No. EXPEDIENTE
OISOE-LPN-004-2019
No. DOCUMENTO

CIRCULAR DE RESPUESTAS Y/O AVISOS A LOS OFERENTES

CIRCULAR No. (2)

Del proceso de Licitación Pública Nacional: **OISOE-LPN-004-2019**, para la contratación de la construcción del: “Hospital Municipal de Dajabón, Provincia Dajabón”. La Unidad Operativa de Compras y Contrataciones, responde:

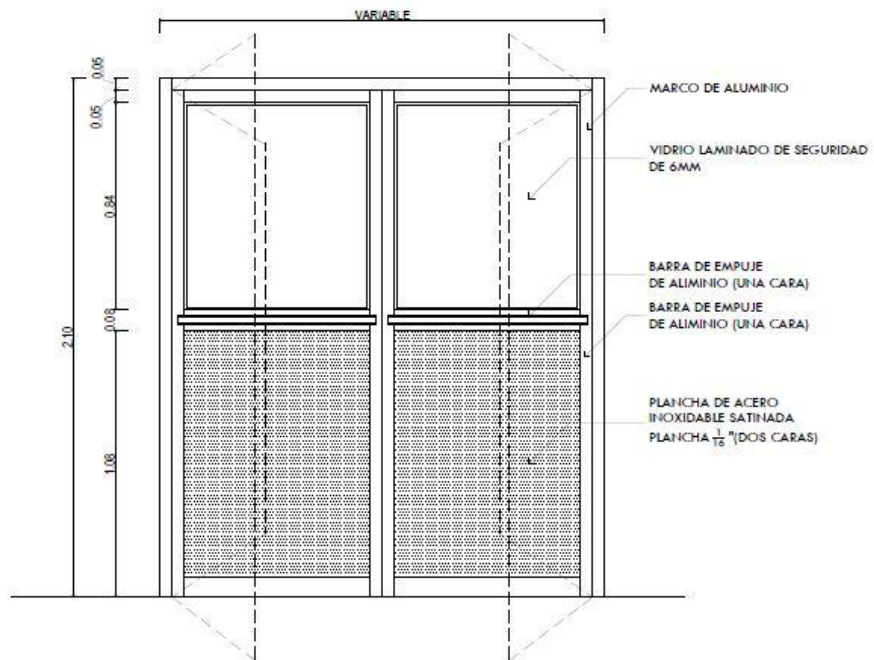
6. Por favor especificar el bumper que indica algunas puertas a 7.

<p>cotizar. Favor suminis debe incluir el ITBIS transparentado en la partida material y equipos</p> <p>8. trar planos CASETA PLANTA ELECTRICA (4.15 x 10.83) mts., h = 3.00 mts. Nota. Pudimos ver un plano en la licitación villa hermosa pero no corresponden con partidas solicitas a cotizar en hospital Dajabón.</p> <p>Respuesta: El plano de caseta de planta eléctrica será suministrado en adenda. Favor de Descargarlo del portal.</p> <p>9. En caseta de gases dintel no corresponde con el de los planos. Respuesta: Tomar en cuenta la descripción del dintel que está en el listado de cantidades que es el que prevalece</p> <div data-bbox="1071 220 1453 388" style="border: 1px solid blue; padding: 5px; margin-top: 10px;"><p>Esto es lo que se llama bumpers en puertas.</p></div>
--	--
